# 重庆市建设工程消防设计问题答复 (2025年5月版) (征求意见稿)

- 1 建筑专业问题答复·····4~36  
(编号: 20250407-建筑-0001~0005、20250512-建筑-0001~0010)
- 2 结构专业问题答复·····37~40  
(编号: 20250408-结构-0001、20250513-结构-0001)
- 3 给排水专业问题答复·····41~54  
(编号: 20250409-给排水-0001~0003、20250514-给排水-0001~0002)
- 4 电气专业问题答复·····55~69  
(编号: 20250410-电气-0001~0003、20250515-电气-0001~0005)
- 5 暖通专业问题答复·····70~76  
(编号: 20250411-暖通-0001、20250516-暖通-0001)

编号：20250407-建筑-0001

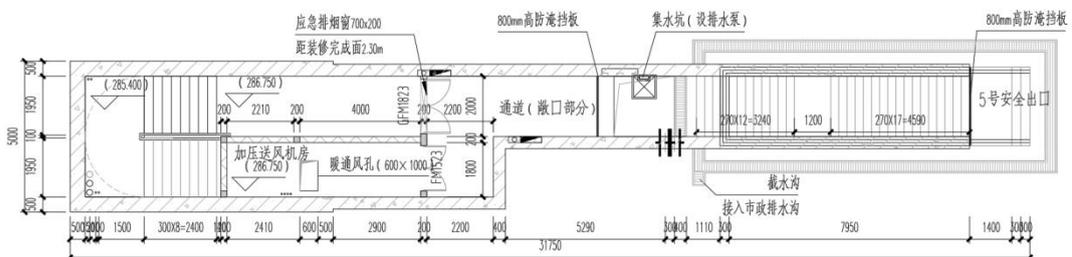
嘉州路站位于对市政景观要求极高的红锦大道，为减少附属地面亭对景观的影响，本站安全出口取消地面亭采用敞口的形式设置。防烟楼梯间顶部和室外通过一段敞口的通道+梯道的形式进行衔接。该通道仅供人员事故时疏散，属于安全出口的一部分且顶部直达室外，不经过其他非轨道区域，不设置影响人员疏散的物体和可燃物。

请问：该安全出口是否可认定为直通室外的安全出口。

编号：20250407-建筑-0003

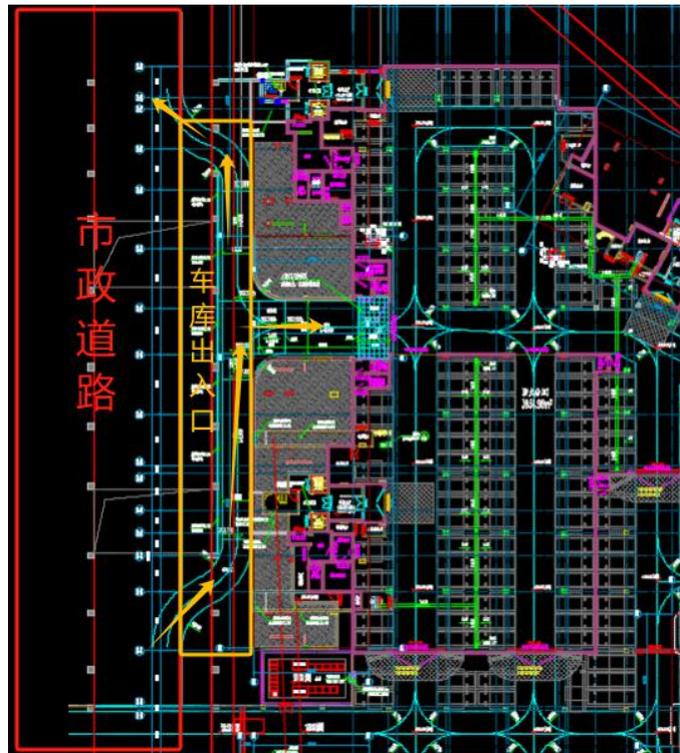
如下图所示，黄色框区域为车库出入口外，与市政道路相接的汽车坡道。此处的市政道路为下穿车道，即市政道路及汽车坡道的上部有顶盖。请问此汽车坡道是否计入车库防火分区，或在车库出入口处采取防火卷帘等分隔措施？

设计应先界定车库范围，车库防火分区面积应为车库外围护结构范围内的面积，问题中车库与非车库区域应采取防火分隔措施。车库范围外与市政道路处于同一空间的车库连接通道应满足下穿市政道路相关规范要求。

编号：20250407-建筑-0004

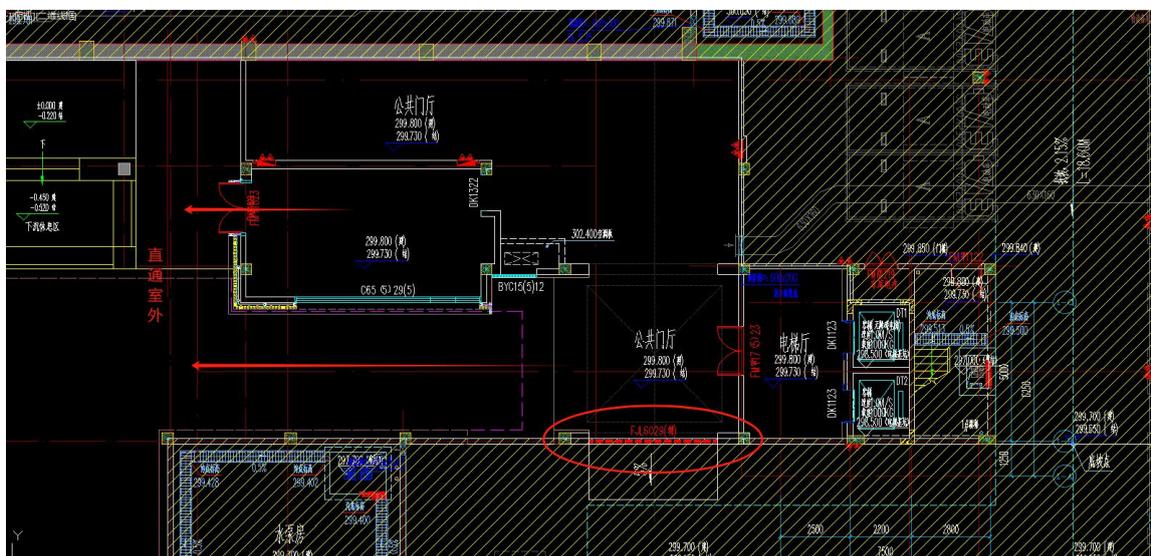
如下图所示，填充区域为车库，与小区公共门厅为地下一层组合建造，同一建筑中不同的建筑功能之间防火墙上的开口，是否可采用防火卷帘进行分隔？

图示公共门厅区域、车库应按不同防火分区进行防火分隔设计。规范未明确禁止同一建筑中车库与其他防火分区间防火墙上

使用防火卷帘进行分隔。使用防火卷帘进行防火分隔的应满《建筑设计防火规范》GB50016-2014（2018年版）第6.5.3条规定。

编号：20250407-建筑-0005

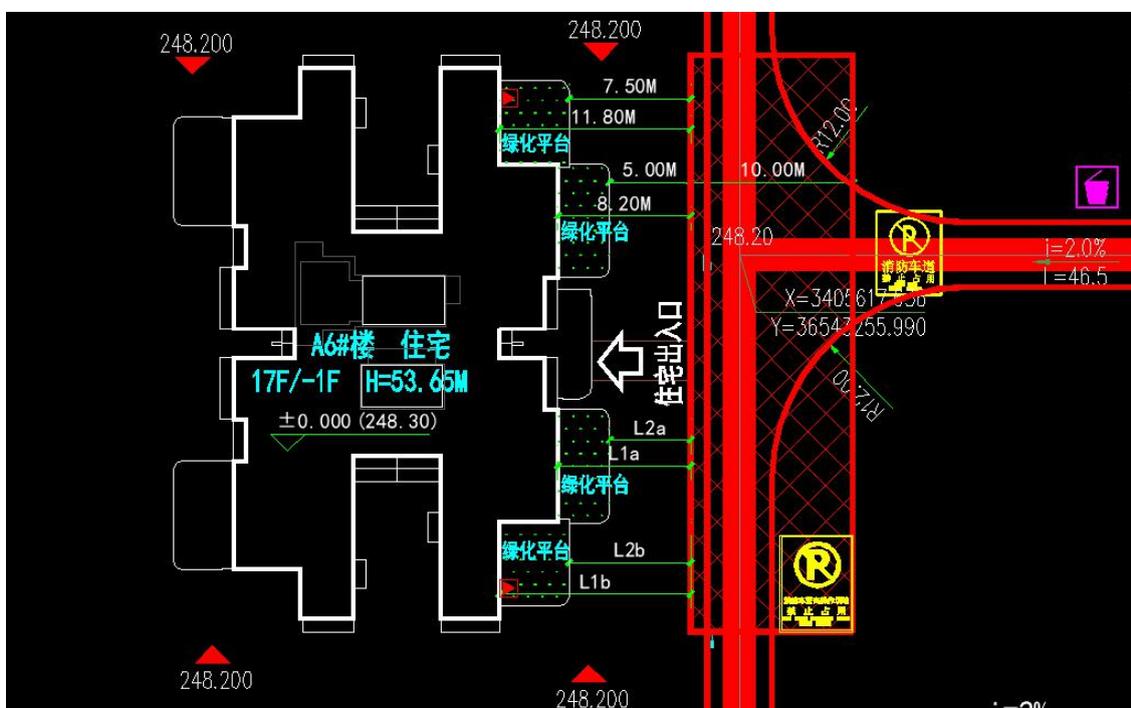
如下图所示，住宅设计有两层挑高的绿化平台，建筑与消防车登高操作场地之间距离是算至绿化平台外边（L2），还是计算至建筑主体外墙边（L1）？

上图所示，住宅设置的两层挑高绿化平台相当于建筑开敞阳台，属于建筑外轮廓边线，建筑与消防车登高操作场地之间距离可算至该绿化平台外边缘（即 L2）。

编号：20250512-建筑-0001

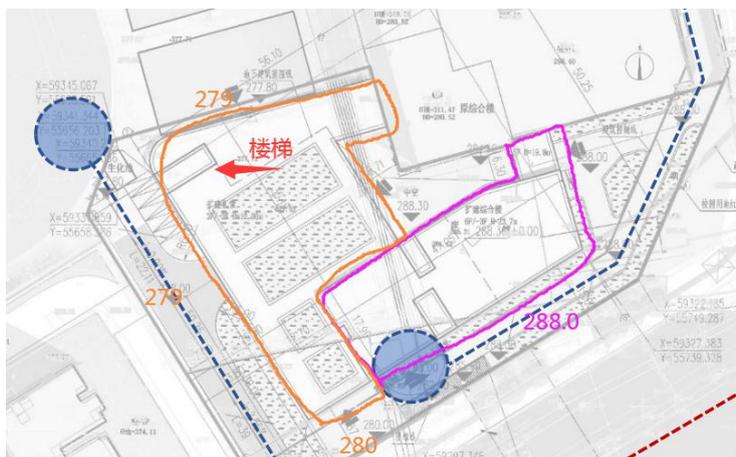
问题 1：建筑占地面积未超过 3000 平，以 288.0 为首层，消防车道设置在上图玫红色标识出，长度未达到建筑长边要求，对应《建筑防火通用规范》GB55037-2022 第 3.4.3 条，是否可行？

问题 2：消防回车场采用建筑门厅内退，架空高度大于 4 米的空间作为消防回车场是否可行？

问题 1 答复：扩建部分与原建筑能否定义为一栋多层公共建筑的相关分隔措施应明确，否则应按建筑整体的最低室外地坪起算建筑高度。

当满足多层公共建筑定性（两部分建筑分别计算消防高度）的情况下，设计在 288 标高消防车道已覆盖本次扩建部分长边，且城市道路 280 标高车道也可以覆盖整个建筑长边，满足《建筑防火通用规范》GB55037-2022 第 3.4.3 条。

问题 2 答复：当回车场平面尺寸、净高、承受荷载、转弯半径等均应满足规范相关要求时，建筑架空区域设置消防车道回车场可行。

编号：20250512-建筑-0004

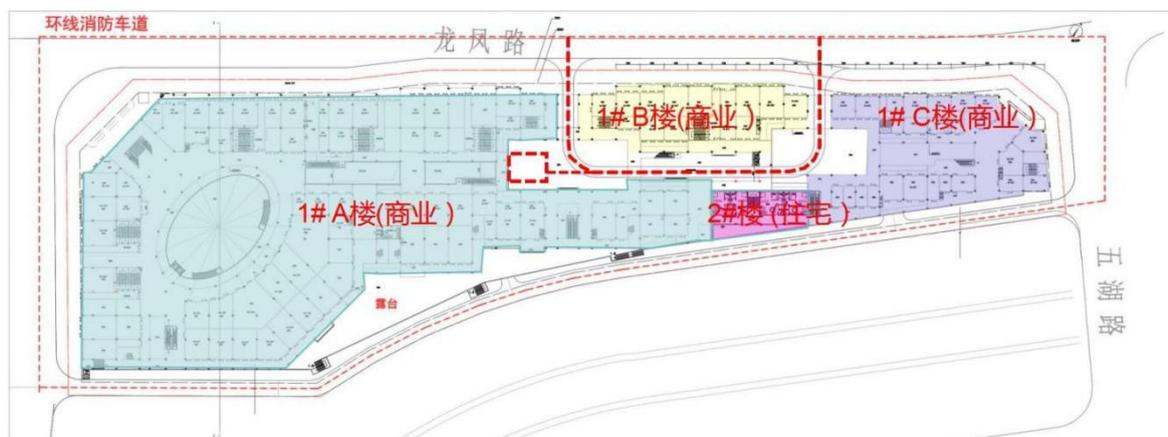
如附图:本项目位于重庆彭水新城，共分两栋（1#楼商业综合体、2#楼住宅），建筑层数-1F/3F，地上总高 14.4m，地下 5m，总高不超过根据 24m，属于多层建筑。因受地势影响，本项目是典型的坡地建筑，东西北三面与南面有近 5m 高差，1#A 楼（商业）因设置下沉式天井，无法在内部设置消防车道进入，故而采用在西北南三侧设置市政消防车道，东侧采用应急消防车道局部进入的方式来解决无法形成消防车道环形的要求。《建筑设计防火规范》GB50016-2014（2018 年版）第 7.1.1 条中该项目属于除受环境地理条件限制，没办法设置穿过建筑物的消防车道。根据《建筑设计防火规范》GB50016-2014（2018 年版）第 7.1.1 条该项目属于确有困难，固只设置有环形消防车道，不设进入天井的

《建筑设计防火规范》GB50016-2014（2018年版）第7.1.1条明确当建筑物沿街道部分的长度大于150m或总长度大于220m时，应设置穿过建筑物的消防车道。确有困难时，应设置环形消防车道。

设计仍应满足《建筑设计防火规范》GB50016-2014（2018年版）第7.1.4条，有封闭内院或天井的建筑物，当内院或天井的短边长度大于24m时，当该建筑物沿街时，应设置连通街道和内院的人行通道（可利用楼梯间），其间距不宜大于80m。

8#楼1-1剖面图 1:200

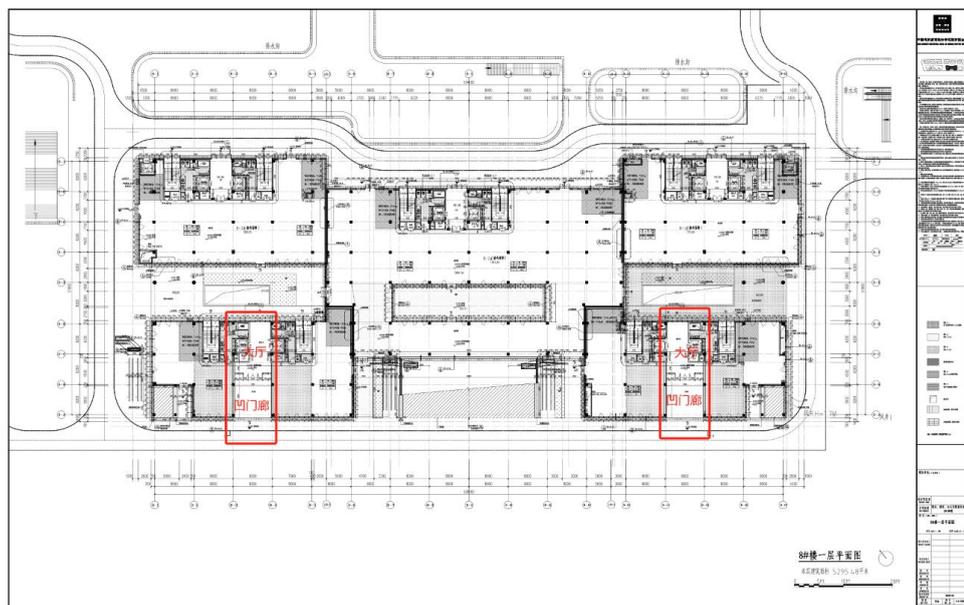
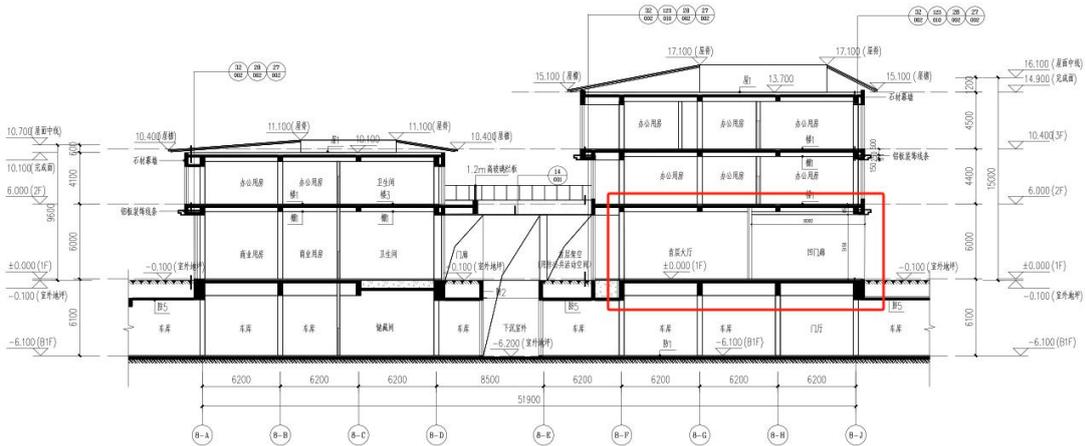
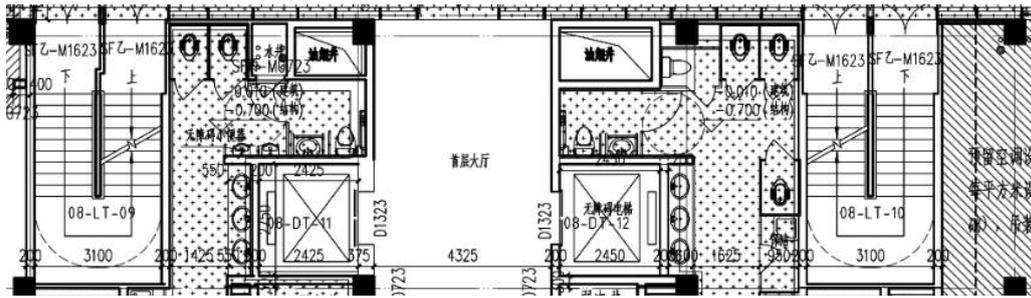
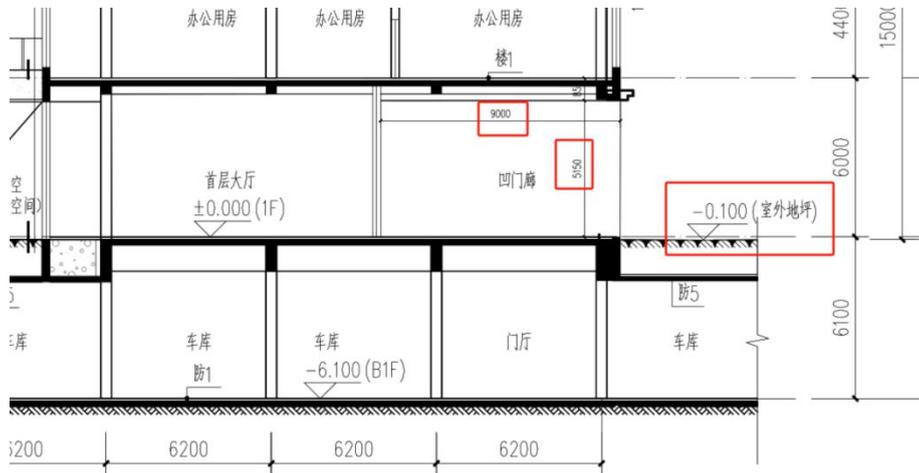
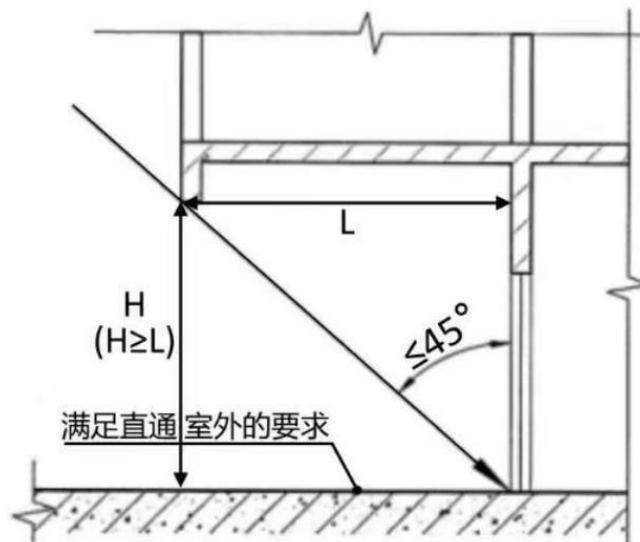
建筑首层大厅南侧出入口位于主体轮廓以内，通过首层室外凹门廊连通室外见天区域。其首层外门距建筑外轮廓 9.0m，凹门廊宽 7.5m，净高为 5.15m，该空间是否满足认定为首层安全区的条件？

当安全出口在建筑首层通过凹廊、骑楼、敞廊等形式进行疏散时，这类部位的开口净高度不小于进深时，其安全出口可认为

满足直通室外要求。

安全出口所在的凹廊、骑楼、敞廊首层面宽范围内可设置门窗，但应与安全出口之间满足规范间距要求。

安全出口通行的进深范围内，两侧隔墙应满足疏散走道防火设计要求。不同功能建筑在该部位另有规范要求时，应从其规定。

编号：20250512-建筑-0008

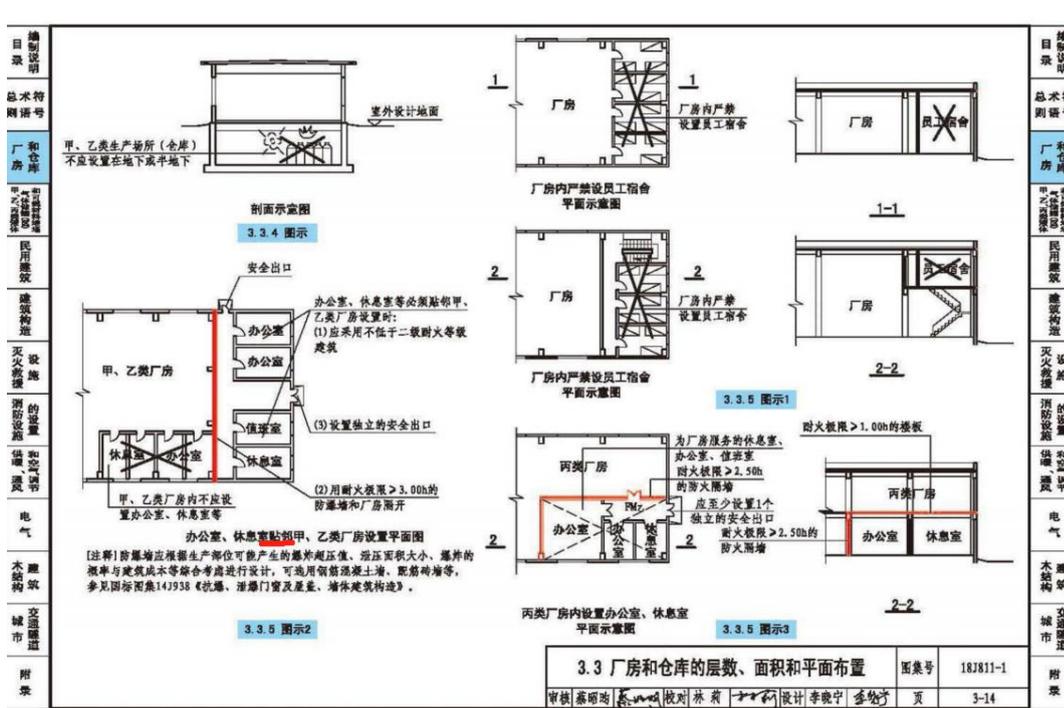
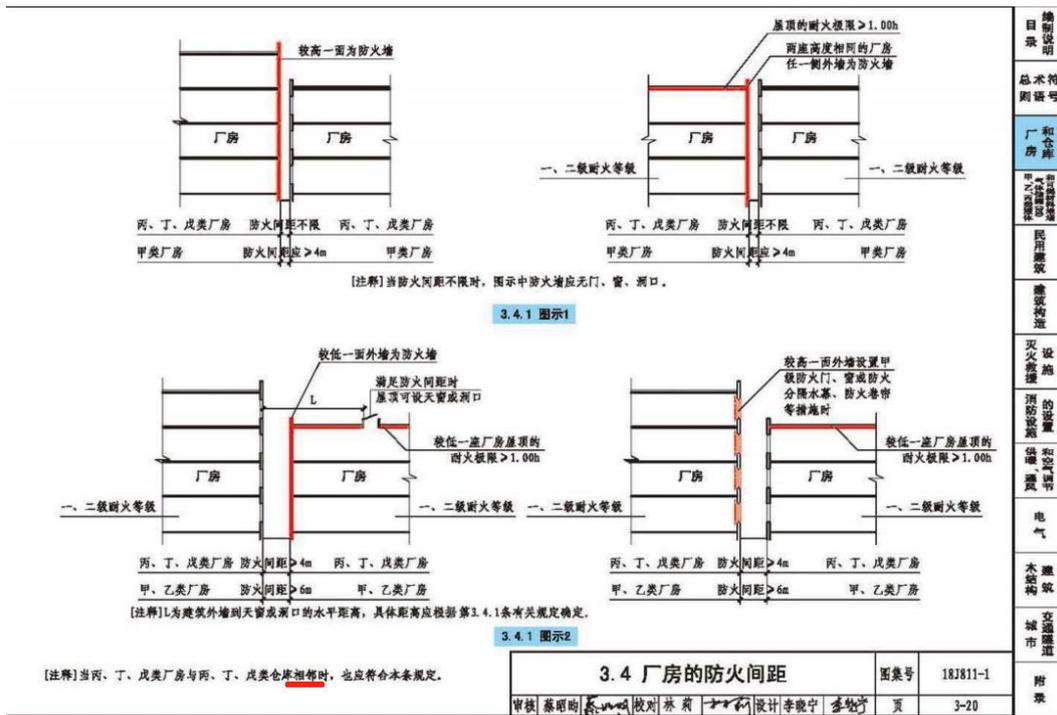
关于防火规范中“贴邻”和“相邻”名词是否可如下理解？

贴邻是一栋建筑，2种功能房间之间用一堵墙隔开；相邻是两栋建筑，建筑之间用双墙隔开。

《建筑设计防火规范》GB50016-2014（2018年版）中所指贴邻，应理解为相互间没有距离。一是指建筑与建筑贴邻，即两栋建筑完全相贴，表现形式多为双墙设缝，如间距不限时的相邻建筑即为贴邻；二是指一栋建筑内的功能贴邻，可为满足要求的单墙或楼板，如《建筑设计防火规范》GB50016-2014（2018年版）第5.4.13条，布置在民用建筑内的柴油发电机房不应布置在人员密集场所的上一层、下一层或贴邻。

相邻，应理解为可能贴邻也可能有一定间隔距离。一是指两栋建筑之间没有别的建筑物，如《建筑设计防火规范》GB50016-2014（2018年版）第5.2.2-3条相邻两座高度相同的一、二级耐火等级建筑中相邻任一侧外墙为防火墙，屋顶的耐火极限不低于

编号：20250409-给排水-0001

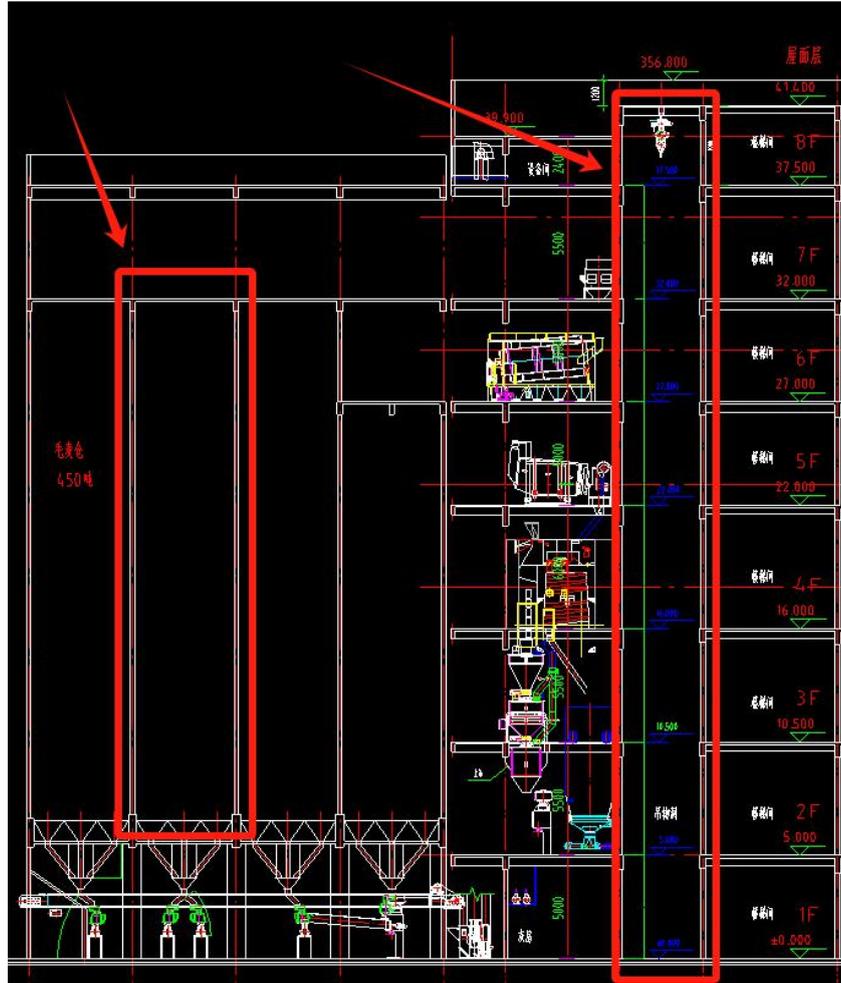
一栋丙类高层厂房（面粉厂），按要求应设置自动喷水灭火系统，但该厂房有一个从一楼贯穿到楼顶的吊物洞和毛麦仓，如图所示：

是否按照最大净空高度超过 18m 考虑，但规范并无超过 18m 的相关设计参数；该丙类厂房应设置哪种自动灭火系统以及设计流量怎么取值？

根据《建筑防火通用规范》GB55037 第 8.1.8 条第 5 款、第 12 款，《建筑设计防火规范》GB50016-2014（2018 版）第 1.0.2 条，《粮食立筒库设计规范》LS8001-2007 第 8.1.5 条要求，毛麦仓（筒仓）内不得设置任何形式的消防给水系统（包括自动喷水灭火系统）；吊物洞为货物运输竖向通道（类似于货梯竖向井道），可不设置喷头，但吊物洞在每层的开口部位应采取防火隔断措施。

编号：20250409-给排水-0002

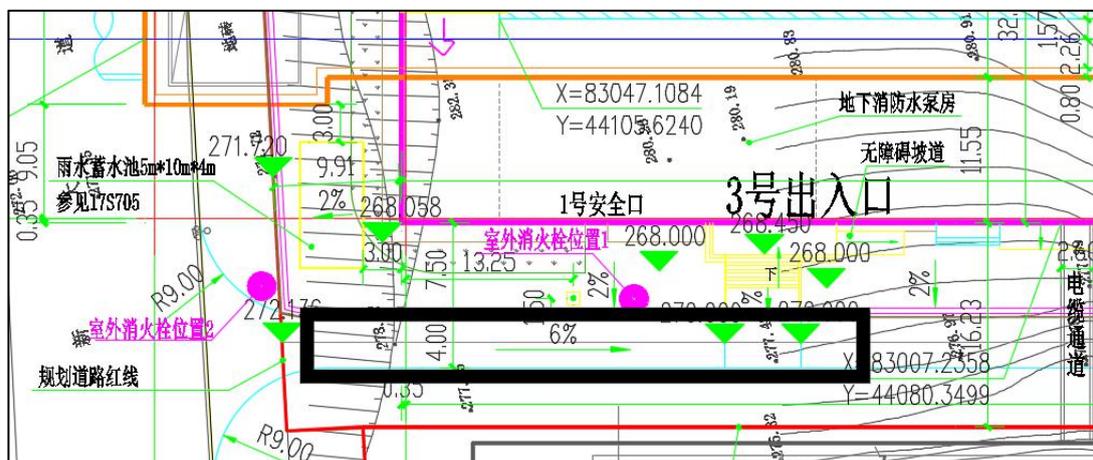
建筑专业开放总图时，只显示是道路红线，具体车站建成前道路是否实现规划无法确定，致使给排水专业在设置室外消火栓时就存在如下疑惑，到底是按照距离既有道路边设置消火栓还是按照道路红线边，目前做法不一。图示黑色粗线范围道路实施时限不明，设置在位置图示 1 位置，距离 3 号口距离超 40 米（约 42 米），但规范要求是不宜超 40 米。设置在图示 2 位置距离满足，但是不在现状路边。

上述情况下，室外消火栓如何设置比较合理？

根据《消防给水及消火栓系统技术规范》GB50974-2014 第 7.3.1 条、第 7.2.6 条、第 7.3.4 条，《消防设施通用规范》GB55036-2022 第 3.0.4 条，室外消火栓应布置在消防车易于接近的人行道和绿地等处。本项目的室外消火栓应布置在既有道路边，不宜布置在规划道路红线边，也可利用距离出入口 40m 以内的市政消火栓。

室外消火栓在项目无现状道路时，应结合规划道路位置布置；有现状道路时，应结合现状道路位置布置。有条件的，可根据规划道路位置预设室外消火栓，但该室外消火栓在规划道路建成前且与现状道路边的距离不满足规范要求时，不应计入项目可用的室外消火栓数量。

编号：20250514-给排水-0001

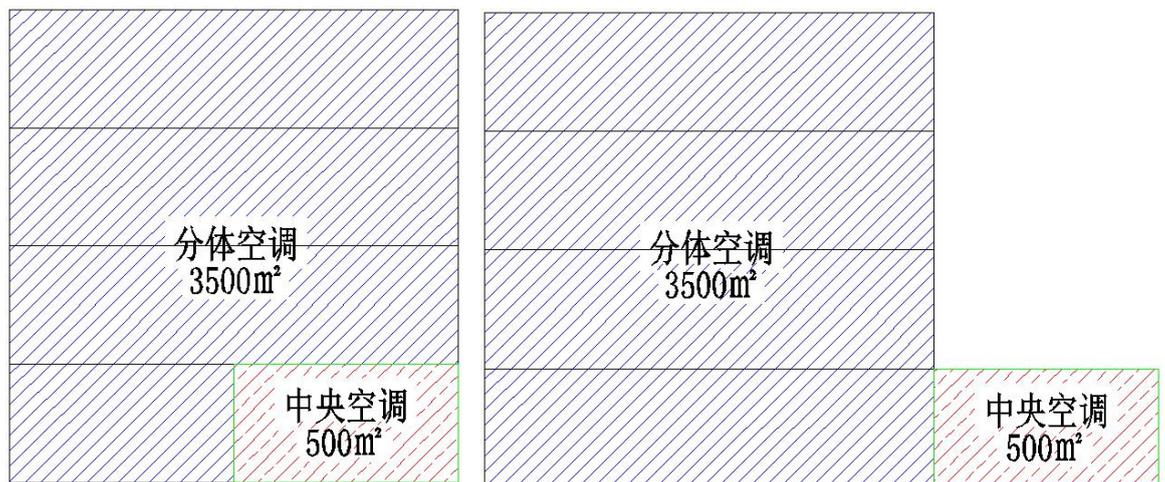
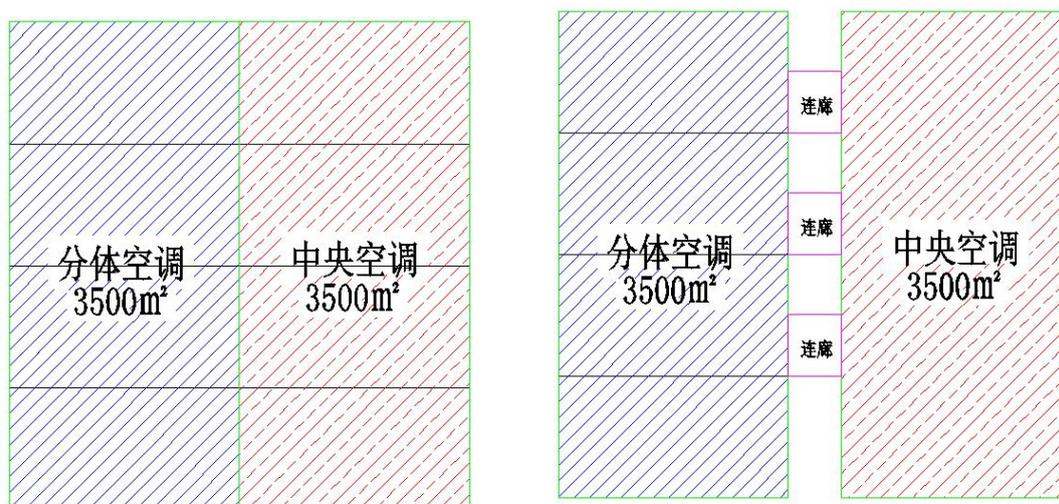
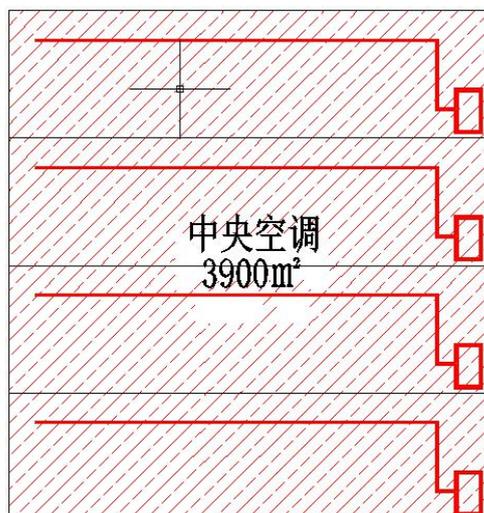
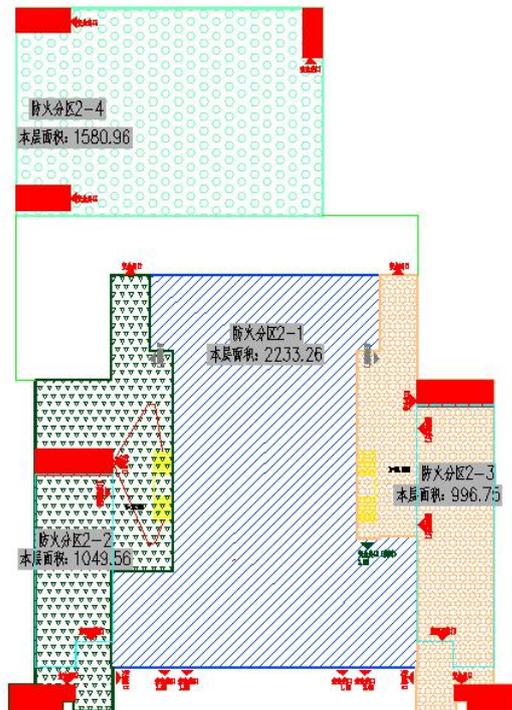
案例 1：S 总  $> 3000 \text{ m}^2$ ；S 集中空调  $< 3000 \text{ m}^2$ ；且 S 分体空调  $>> S$  集中空调。比如某多层教学楼，教室及办公室设置分体空调，一层食堂或多功能厅局部设置了多联机+新风系统；又比如某多层办公楼，办公室设置分体空调，一层入户大堂或顶层大会议室局部设置多联机+新风系统；但集中空调的面积都很小（部

案例 1 问题：是否要求设置自动灭火系统？

案例 2 问题：仅集中空调区域设置自动灭火系统，还是整栋建筑都需要设置自动灭火系统。

尤其是上图第二种情况，设置集中空调的区域和设置分体空调的区域在平面上及竖向上完全脱开，但是中间采用连廊连接，且建筑整体定义为一栋楼。是否需要整栋建筑都需要设置自动灭火系统，或是在采用何种分隔措施的前提下，可只在集中空调区域设置自动灭火系统。

案例 5 问题：是否要求设置自动灭火系统？

总建筑面积大于 3000 m<sup>2</sup>且局部设置具有送回风道（管）的集

中空气调节系统（以下简称集中空调系统）的单、多层公共建筑，设置集中空调系统的单个防火分区的建筑面积超过 3000 m<sup>2</sup>或多个防火分区（包括同层或不同层布置）的建筑面积之和超过 3000 m<sup>2</sup>时，在集中空调系统所属的防火分区内，均应设置自动灭火系统。
